改善箇所説明図

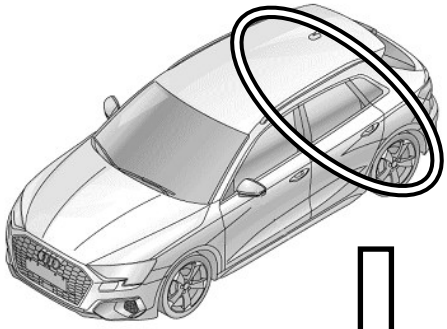
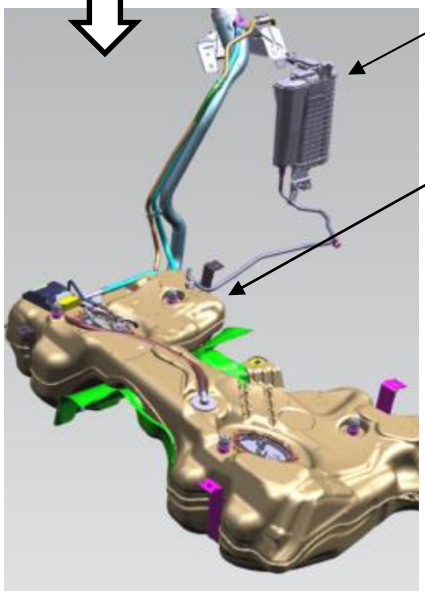
基準不適合発生箇所

四輪駆動車用の燃料タンクにおいて、タンク内の内圧を調整するバルブの設計検討が不十分なため、当該バルブが閉じないものがある。そのため、燃料タンクの内圧が上昇した際に燃料がＡＣＦ（チャコールキャニスター）内へ流入し、燃料が漏れるおそれがある。

改善の内容
全車両、燃料タンクを対策品に交換するとともにＡＣＦを新品に交換する。
